Formular de evaluare a condițiilor de accesibilitate a clădirilor publice

Echipa de evaluare: Popov Natalia, monitor de accesibilitate

Categorii	Indicatori	Date colectate
Localitate, raion:	Chisinau (Chisinau)	
Adresa, strada, nr.:	Maria Drăgan 1	
Instituția:	BESV-1/181 (Teatrul Guguță)	
Tipul instituției:	BESV	
Latitudinea:	47.0307752 ,	
Longitudinea:	28.8818781

Fig. V.24. – Exemplu de conformare a suprafețelor vitrate în cadrul foii de ușă și realizarea contrastului vizual, atunci când ușa și suprafețele adiacente sunt vitrate

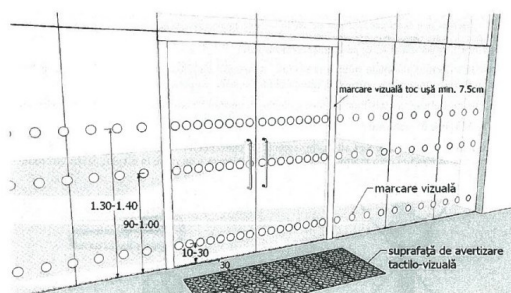
Categorii	Indicatori	Date colectate
	Ușile de la intrare și din interiorul clădirii sunt dotate/marcate corespunzător cu semne contrastante:	Nu Standard: este o diferență de culoare contrastantă (culori închise / culori deschise) între perete și podea

Fig. V.42.a Amenajarea unei cabine WC adaptate - tip A

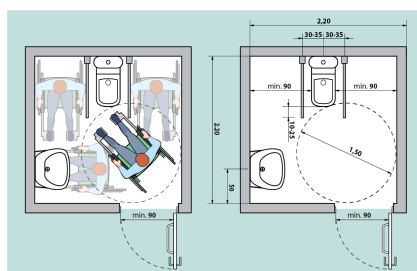
Grup sanitar în exterior:	Nu
Grup sanitar în interior:	Da . La Parter
Există indicatoare pe coridoare și pe ușă, care semnalează grupul sanitar accesibil:	Nu
Ușa de intrare WC interior, lățime:	71 cm Standard: ușa trebuie să fie de minim 90 cm
Prag ușă de intrare:	Prag cu înălțimea: 6 cm Standard: maxim 2 cm
Dimensiuni grup sanitar:	139 cm x 200 cm Standard: minim 160 x 180 cm
Ușa cabinei se deschide în :	Exterior Standard: exterior
Tipul vasului WC:	Pe podea
Vasul WC are bare de suport:	Nu
Mecanismul de scurgere a apei este:	Integrat în vasul WC
Lavuar/chiuveță:	Da , înălțimea de: 80 cm Standard: h - 85 cm
Este spațiu liber sub lavoar:	Da , dimensiunea de: 70 cm Standard: minim 67 cm
Este uscător de mâini:	Da , se află lângă lavoar , la înălțimea de: 144 cm Standard: maxim 100 cm
Întrerupătoarele sunt poziționate la o înălțime de 80 până la 110 cm de la podea:	Nu
Toaleta este echipată cu sistem/buton de alarmă:	Nu

În toaletă sau cabine există cuier pentru haine:	Nu
Culori contrastante:	Nu Standard: este o diferență de culoare contrastantă (culori închise / culori deschise) între perete și podea
Colacul de WC este de o culoare contrastantă cu vasul de WC:	Nu
Iluminare bună (lumină de zi și lumină artificială) în WC:	Da
